## OPIS PRZEDMIOTU ZAMÓWIENIA

Przedmiotem zamówienia jest sporządzenie ekspertyzy technicznej dotyczącej wieży antenowej zlokalizowanej na terenie Placówki SG Górowo Iławeckie.

## PROTOKÓŁ nr 2/2022

**PROTOKÓŁ Z KONTROLI OKRESOWEJ PIĘCIOLETNIEJ  
(PRZEGLĄD PIĘCIOLETNI)  
Wieża kratowa H = 35 m**

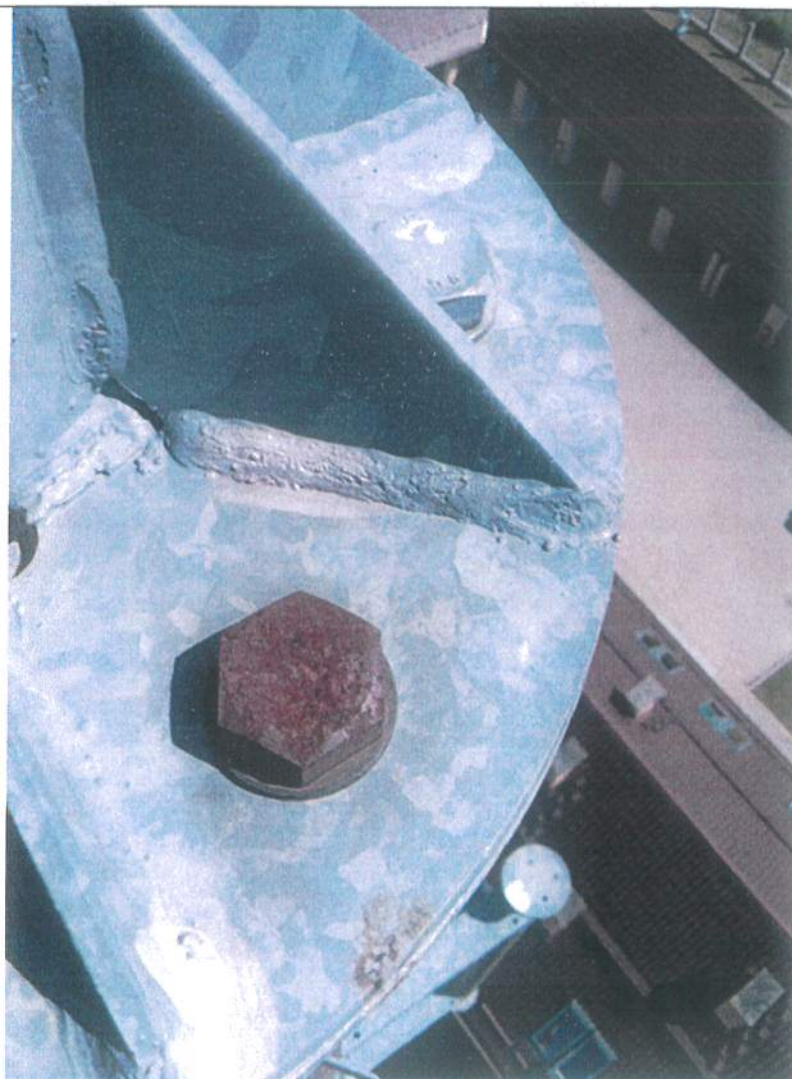
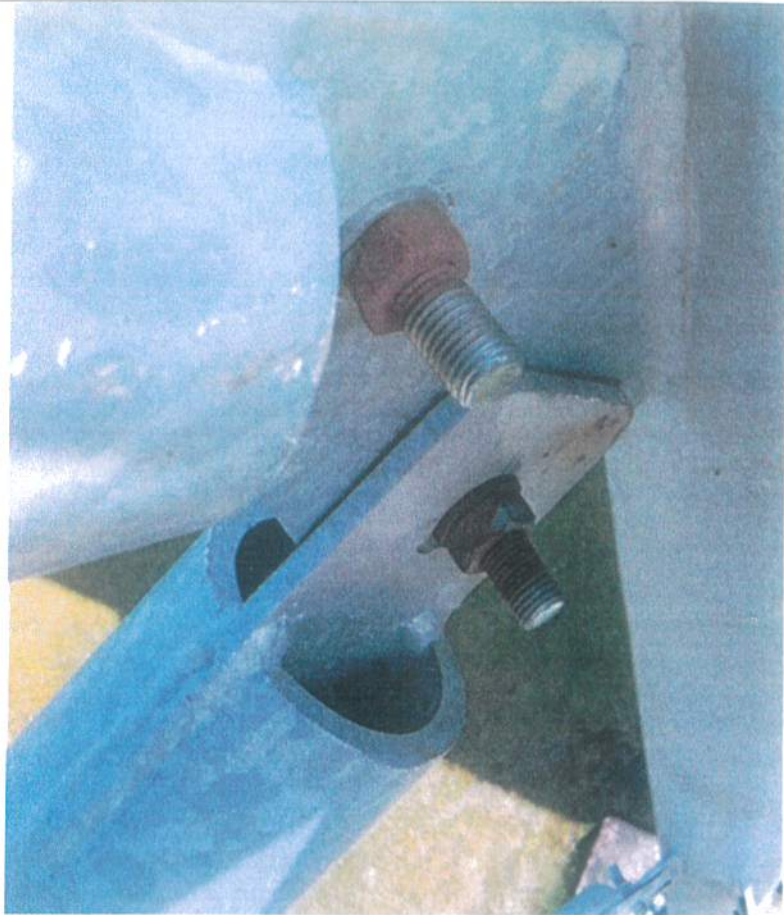
- korozję wżerową oraz powierzchniową około 280 szt. łączników śrubowych łączących elementy stalowe (zdj. 2-9), zastosowano prawdopodobnie złącza ocynkowane galwanicznie (a nie ocynkowane ogniwo),

- wskazanie – określenie zaleceń dla poprawy „punktowych” połączeń spawanych w kratkach pomostowych,
- b) wymiana korodujących łączników śrubowych (ok 280 szt.) na nowe – ocynkowane ogniowo z gwintem niepełnym (wg PN-EN 4014, klasa. min. 5.8).

- nieprawidłowo zastosowane złącza śrubowe w połączeniach kołnierzych segmentów (złącza w kołnierzu posiadają różne średnice M16, M20, M24), co wymaga sprawdzenia z dok. budowy wieży - zdj. 10-12 i wymaga zastosowania prawidłowych i jednakowych łączników śrubowych,

- c) uzupełnienie brakujących podkładek płaskich poszerzanych w złączach śrubowych,
- d) wymiana nieprawidłowo dobranych złączy śrubowych na nowe o średnicach zgodnych z dok. projektową lub średnicach, jakie wskaże ekspertyza wytrzymałościowa. Przewidzieć należy konieczność rozwiercania otworów z powodu niedopasowania otworowania obecnie w kołnierzach,

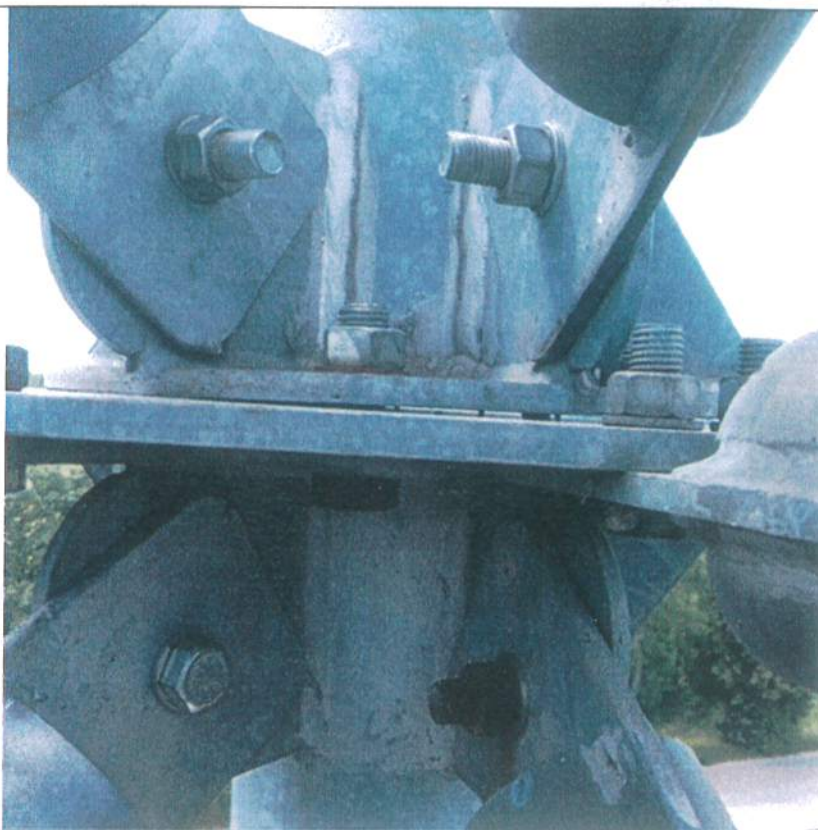
- a) konstrukcja stalowa: stwierdzono wady i uszkodzenia jak poniżej:
  - niedokładnie wykonane połączenia śrubowe oraz spawane elementów konstrukcji wieży (brak symetryczności w połączeniach spawanych elementów – zdj. 22. Skutkuje to niedopasowaniem elementów na połączeniach śrubowych i w konsekwencji rozwiercaniem blach dla umożliwienia włożenia śrub jak na zdjęciach 19 i 20,
  - rozwiercone otwory podłużne w łączeniu wykratowania do krawężników – zdj. 13,18,19,20,
  - niespasowanie na połączeniach kołnierzowych z widocznymi drastycznymi szczelinami na połączeniach kołnierzy – zdj.14, 15, 16,

- zalecenie co do poprawy stanu nieprawidłowych połączeń kołnierzowych w segmentach wieży,
  - analiza wychylenia wieży oraz podanie zaleceń dotyczących dalszego postępowania z przekraczającym ponad dwukrotnie wymogi normowe wychyleniem wieży,

- braki podkładek płaskich poszerzanych w otworach podłużnych w łączeniu elementów wykratowania do blach węzłowych - zdj.26,
- drastycznie rozkręcone niektóre (kilkanaście sztuk) połączeń śrubowych w konstrukcji wieży - zdj. 17, 18, 19, 21. W ramach przeglądu dokręcono najbardziej poluzowane złącza śrubowe. Podatność na rozkręcenia może być spowodowana wadami połączeń opisanymi powyżej i poniżej (niedopasowania elementów). Ponadto część niedokręconych śrub wynika z deformacji elementów które łączy śruba (zdeformowane blachy) - brak możliwości pełnego dokręcenia,

- e) dokręcenie ew. innych połączeń śrubowych, jeśli takowe do czasu wykonania remontu się pojawią,
- f) wykonanie izolacji przeciwwodnej fundamentów masami rozpuszczalnikowymi,

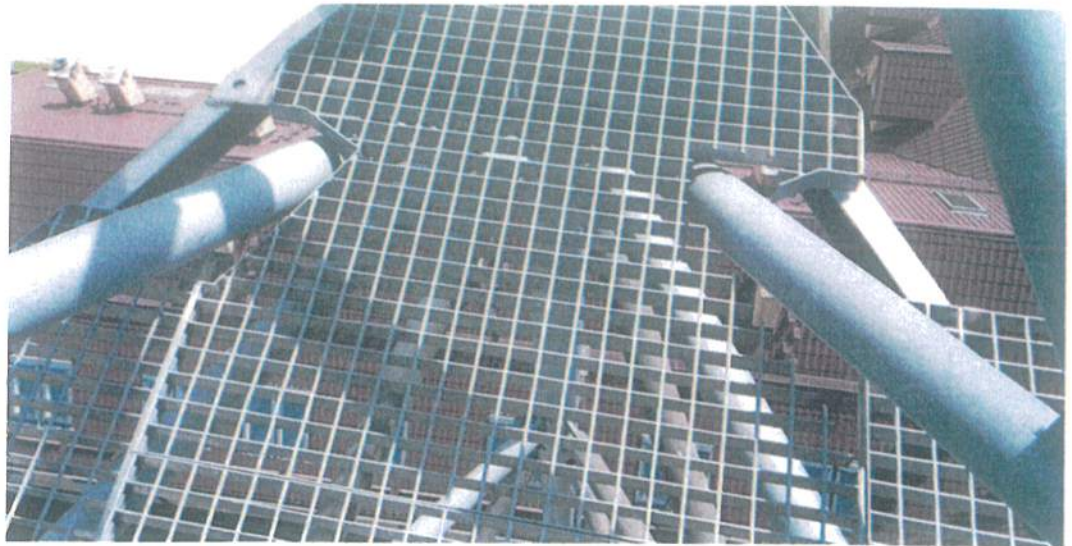
a) drabina włazowa: korozja połączeń śrubowych w zapleczniku drabiny - zdj. 30,

- b) drabina kablowa: nie stwierdzono wad/uszkodzeń,
- c) pomosty/spoczniki: wycięcia w kratkach pomostowych dla dopasowania /minięcia kolizji z wykratowaniem- zdj. 27. Ponadto elementy krat pomostowych zostały punktowo pospawane, co budzi wątpliwości co do zdolności przenoszenia obciążeń – zdj. 28, 29,
- d) balustrady, bariery: nie stwierdzono wad/uszkodzeń,
- e) konstrukcje wsporcze: nie stwierdzono wad/uszkodzeń,
- f) mocowanie urządzeń / anten: nie stwierdzono wad/uszkodzeń,

V. CZĘŚĆ RYSUNKOWA - WYCHYLENIE W OSI ~X

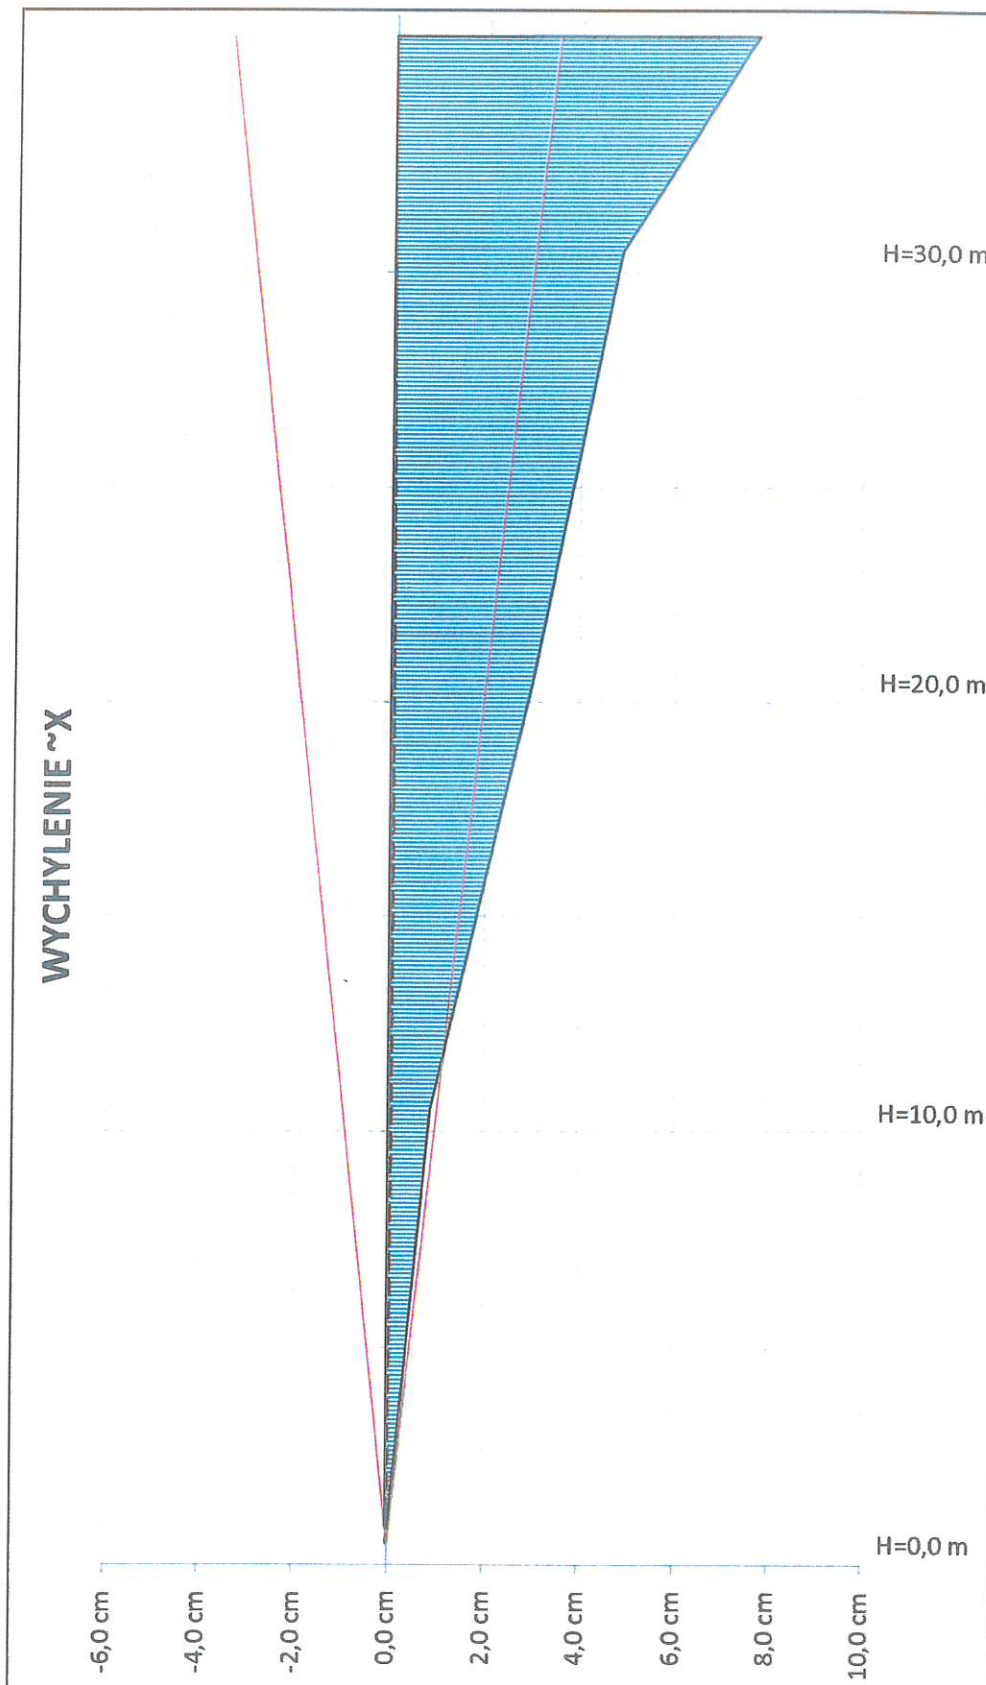
Pomierzone wychylenia przekraczają ponad dwukrotnie dopuszczalne odchyłki normowe (H/1000), zatem obciążenia na wieży nie rozkładają się równomiernie.

**Pomierzone wychylenie osi konstrukcji na obserwowanych poziomach przekracza wartości dopuszczalne dla tego typu konstrukcji tj.  $w_{dop} = H/1000$  (PN-B-03204:2002).**

**Pomierzone skrzywienie konstrukcji przekracza wartości dopuszczalne dla tego typu konstrukcji tj.  $\alpha_{dop} = 5^{\circ}$  (PN-B-03204:2002).**

- pionowanie konstrukcji wieży z założeniem, że maksymalne wypadkowe wychylenie osi konstrukcji od pionu nie powinno przekraczać  $H/1000$  na danym poziomie (np. 1cm na 10m.) – zgodnie z zaleceniami opracowanej ekspertyzy. Po zakończeniu pionowania należy sporządzić powykonawczy operat geodezyjny,
- dodatkowe kontrole pionowości (np. co 6 miesięcy) aby stwierdzić czy wychylenie ma charakter postępujący czy stały,
- ewentualnie wykonać inne prace jakie będą wynikały z opracowanej ekspertyzy.
